**"CONSTRUCCIÓN DE LA PLANTA DE TRATAMIENTO DE AGUAS RESIDUALES EN LA
CIUDAD DE FLORIDA DEPARTAMENTO DE FLORIDA"**

LPI Nº 18.784

CIRCULAR Nº 011

Aclaraciones

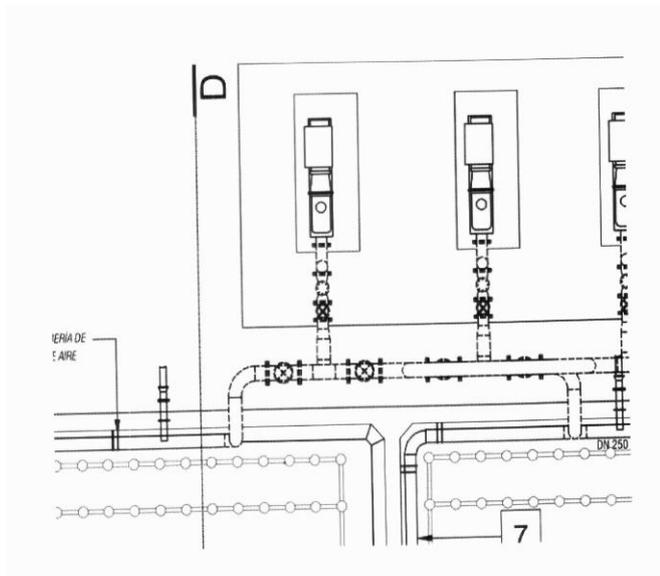
Consulta Nº 3: Para el caso de los reactores a reformar, una vez vaciados los mismos (según la secuencia indicada) deberá procederse a su desinfección previo al ingreso a los mismos. Por tal motivo consultamos lo siguiente: ¿Hacia dónde deben disponerse las aguas resultantes de la desinfección de los reactores existentes?

Aclaración Nº 3: No se ha encontrado en las bases tal requisito. En caso de ser necesario desinfectar, la gestión adecuada del residuo resultante, deberá figurar en el PGA-C, a cargo del contratista

Consulta Nº 5: Relacionado con el abastecimiento de aire a los reactores biológicos, el plano 42360 – IS07, muestra la siguiente configuración:

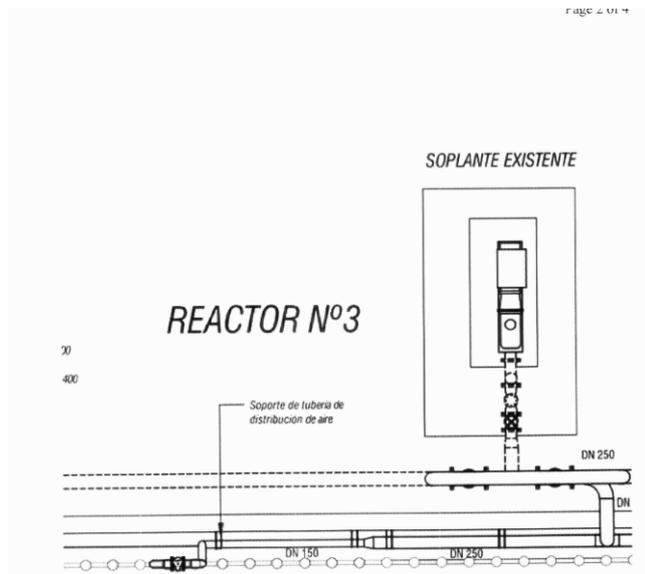
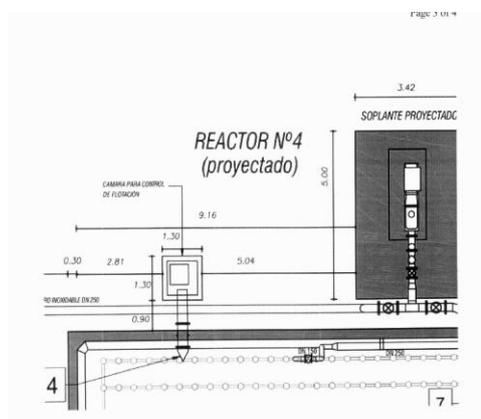
En el reactor 3, muestra la siguiente configuración:

Los 3 recortes muestran las tuberías de aire expresadas gráficamente de 2 modos:

1-en trazo punteado

2-en trazo lleno

Interpretamos que:

1-el punteado corresponde a la tubería existente y a mantener

2-el trazo lleno corresponde a la nueva tubería a proveer en acero inoxidable 304

SE CONSULTA: Si la interpretación anterior es correcta.

Aclaración Nº 5: Es correcta, sin perjuicio de lo expresado en el numeral 4.6, de las especificaciones técnicas.
